## CONTROLE DE FONCTIONNEMENT

### RAPPORT DE VISITE SUR LE SYSTEME D'ASSAINISSEMENT NON COLLECTIF COMMUNE DE LAHITTE TOUPIERE

Visite le : 09/03/2021 à 15:30

Plan et localisation de l'installation (Ech.:1/228):

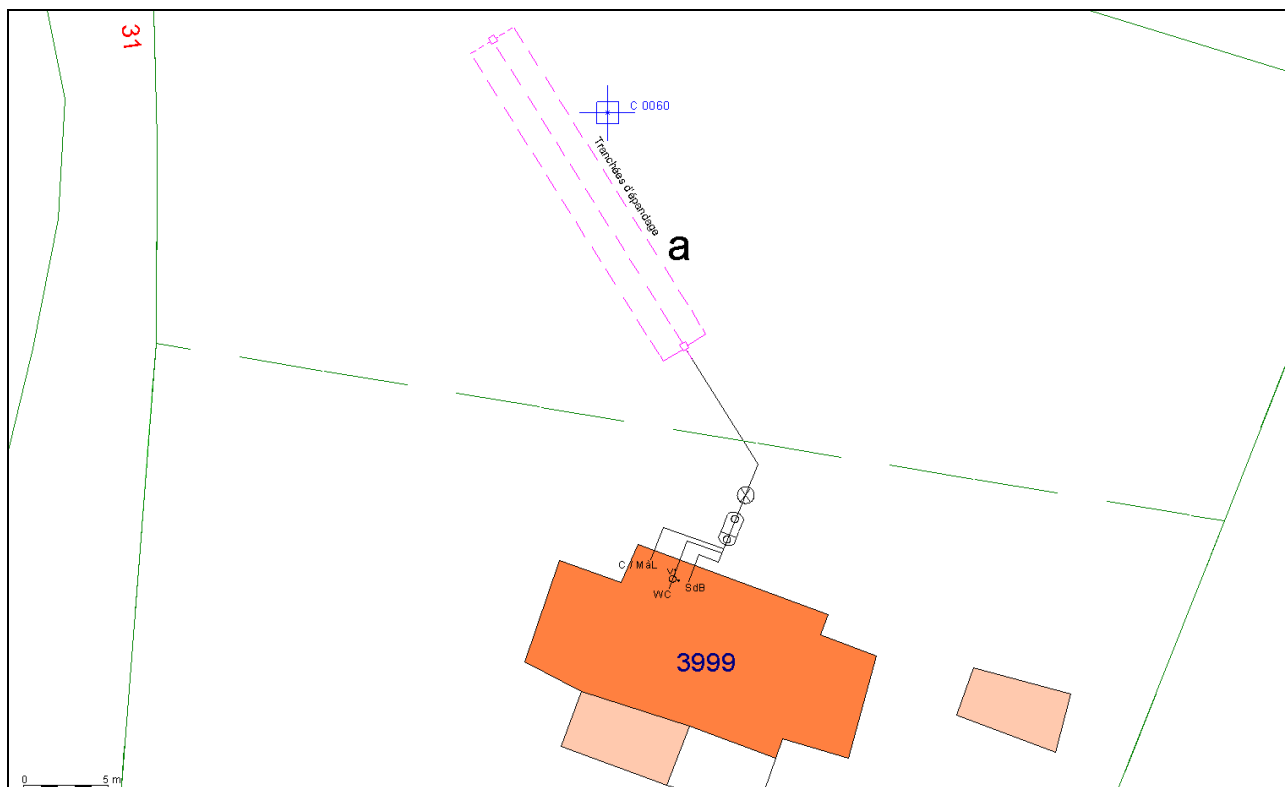
**Les dispositifs de prétraitement et la filière de traitement sont inaccessibles, leurs natures, leurs fonctionnements et leurs états n'ont par conséquent pas pu être apprécié. Il semble nécessaire d'y remédier pour faciliter l'entretien et vérifier le bon fonctionnement.**

**Pour permettre un traitement de qualité des effluents domestiques de l'habitation, il faudra prévoir : que la fosse toutes eaux soit munie d'une ventilation primaire et secondaire permettant l'évacuation des gaz issus de la fermentation. Cette ventilation sera surmontée d'un extracteur de type éolien ou statique en évitant la proximité des fenêtres ou WC.**

<input type="checkbox"/> Installation incomplète <input type="checkbox"/> Installation significativement sous-dimensionnée <input type="checkbox"/> Installation présentant des dysfonctionnements majeurs	Installation non conforme travaux obligatoires : (cas C)  ↳ <b>si vente</b> travaux dans un délai de 1 an	Installation non-conforme (cas a)  ↳ Travaux obligatoires sous 4 ans ↳ <b>si vente</b> travaux dans un délai de 1 an	Installation présentant un <b>risque environnemental avéré</b> Installation non-conforme (cas b) ↳ Travaux obligatoires sous 4 ans ↳ <b>si vente</b> travaux dans un délai de 1 an
<input checked="" type="checkbox"/> Installation présentant des défauts d'entretien ou une usure de l'un de ses éléments constitutifs	<ul style="list-style-type: none"> <li>- Rendre accessible le préfiltre et l'entretenir</li> <li>- Rendre accessible le regard de collecte</li> <li>- Rendre accessible la filière de traitement</li> <li>- Rendre accessible la fosse toutes eaux</li> <li>- Mise en place d'une ventilation secondaire</li> </ul>
